Leerrohrverlegungsprinzip Regellösung
Oberkante Gelände
Auffüllen mit grobkörnigem Boden
Trassenwarnband 0,40 m unter Gelände
Erdungsleiter Edelstahl 0,50m unter Gelände Sandbettung 0/8
MS - Mittelspannung Leerrohr 1 x DN 160
Achse 820
Steuerkabel Leerrohr 1 x DN 50
Anmerkungen A/MR allgemein:

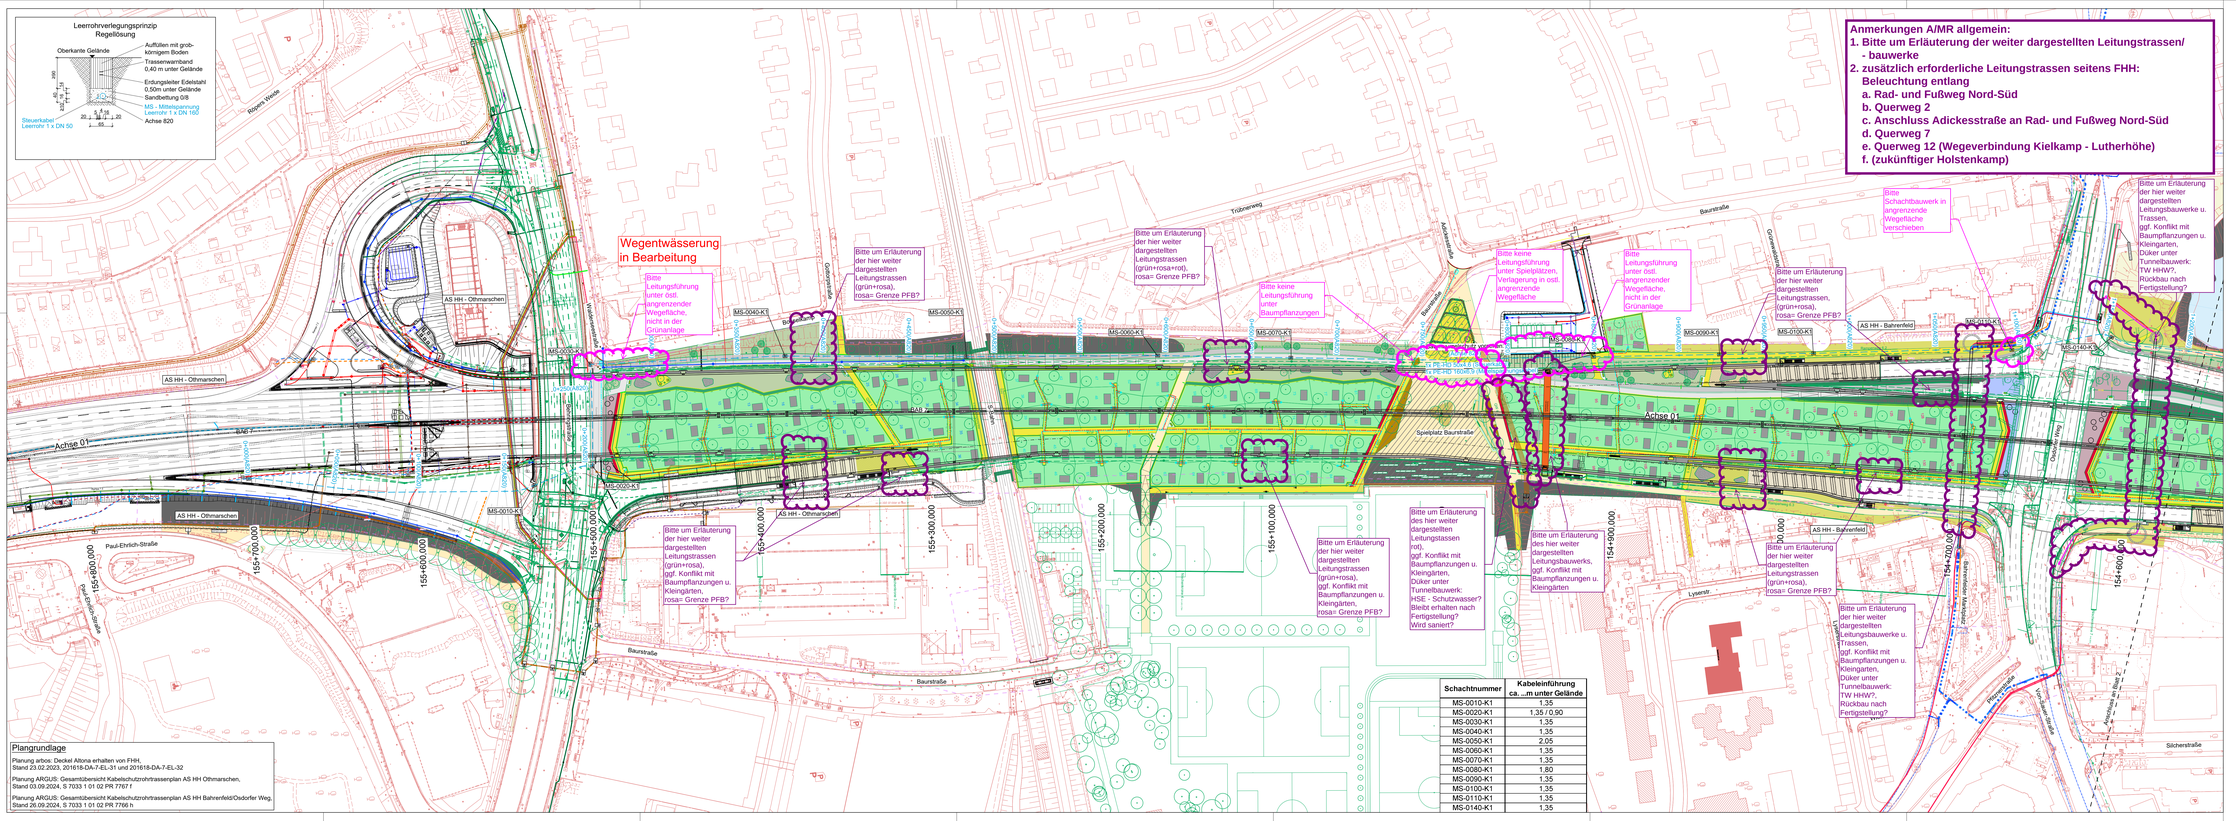
1. Bitte um Erläuterung der weiter dargestellten Leitungstrassen/ - bauwerke
2. zusätzlich erforderliche Leitungstrassen seitens FHH: Beleuchtung entlang

a. Rad- und Fußweg Nord-Süd
b. Querweg 2
c. Anschluss Adickesstraße an Rad- und Fußweg Nord-Süd
d. Querweg 7
e. Querweg 12 (Wegeverbindung Kielkamp - Lutherhöhe)

f. (zukünftiger Holstenkamp)
Wegentwässerung in Bearbeitung
Bitte Leitungsführung unter ostl. angrenzender Wegefläche, nicht in der Grünanlage
Bitte um Erläuterung der hier weiter dargestellten Leitungstrassen (grün+rosa+rot), rosa= Grenze PFB?
Bitte um Erläuterung der hier weiter dargestellten Leitungstrassen (grün+rosa), rosa= Grenze PFB?
Bitte keine Leitungsführung unter Baumpflanzungen
Bitte keine Leitungsführung unter Spielplätzen, Verlagerung in ostl. angrenzende Wegefläche
Bitte Leitungsführung unter ostl. angrenzender Wegefläche, nicht in der Grünanlage
Bitte Schachtbauwerk in angrenzende Wegefläche verschieben
Bitte um Erläuterung der hier weiter dargestellten Leitungstrassen, (grün+rosa), rosa= Grenze PFB?
Bitte um Erläuterung der hier weiter dargestellten Leitungsbauwerke u. Kleingarten, Düker unter Tunnelbauwerk: TW HHW?, Rückbau nach Fertigstellung?
Bitte um Erläuterung der hier weiter dargestellten Leitungstrassen (grün+rosa), rosa= Grenze PFB?

Bitte um Erläuterung des hier weiter dargestellten Leitungstassen rot), ggf. Konflikt mit Baumpflanzungen u. Kleingärten, Düker unter Tunnelbauwerk: HSE - Schutzwasser? Bleibt erhalten nach Fertigstellung? Wird saniert?
Bitte um Erläuterung der hier weiter dargestellten Leitungsbauwerks, ggf. Konflikt mit Baumpflanzungen u. Kleingärten
Bitte um Erläuterung der hier weiter dargestellten Leitungstrassen (grün+rosa), rosa= Grenze PFB?
Bitte um Erläuterung der hier weiter dargestellten Leitungsbauwerke u. Trassen, ggf. Konflikt mit Baumpflanzungen u. Kleingärten, Düker unter Tunnelbauwerk: TW HHW?, Rückbau nach Fertigstellung?
Bitte um Erläuterung der hier weiter dargestellten Leitungsbauwerke u. Kleingarten, ggf. Konflikt mit Baumpflanzungen u. Kleingärten, Düker unter Tunnelbauwerk: TW HHW?, Rückbau nach Fertigstellung?
Achse 01
AS HH - Ohmarschen
AS HH - Bahrenfeld
MS-0040-K1
MS-0050-K1
MS-0060-K1
MS-0070-K1
